機種 集中自動検針システム 検針コントローラ(モデル S)

集中自動検針システム 検針コントローラ(モデル S)ミニプリンタ仕様変更のお知らせ

扱	A	日付	2024年2月	件名	集中自動検針システム 検針コントローラ(モデル S)ミニプリンタ 仕様変更のお知らせ
整理番号	山-1603	三菱電機(株)福山製作所

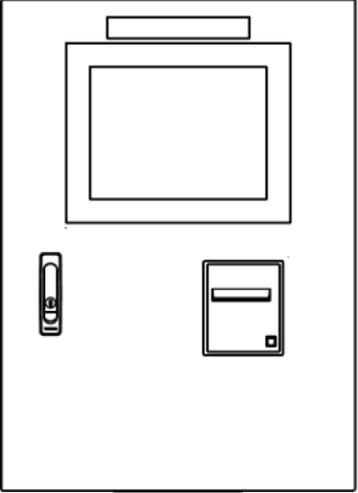
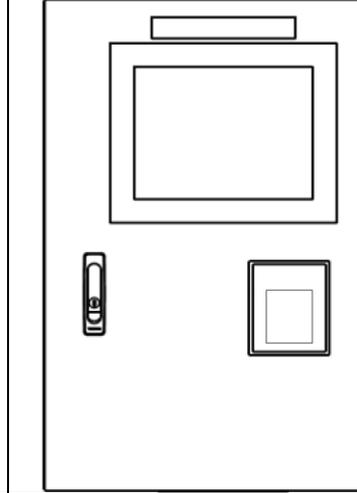
項目	変更前	変更後
外観(ミニプリンタの変更)		
運用時のミニプリンタ LED 動作	緑点灯: 正常動作 緑点滅: 紙切れ 消灯: ミニプリンタ電源 OFF	緑点灯: 正常動作 橙点灯: 紙切れ 橙点滅: 温度異常 橙緑点滅: 電圧異常 消灯: ミニプリンタ電源 OFF
取扱説明書の同梱	電子データを CD-ROM 内に収録 冊子(紙)を同梱	電子データを CD-ROM 内に収録
ハードウェア編(冊子)		
ご使用前にお読みください	-(なし)	同梱

ミニプリンタの仕様変更に伴い、ミニプリンタ本体を変更します。
また、紙資料削減による省資源化のため、取扱説明書の同梱を見直します。
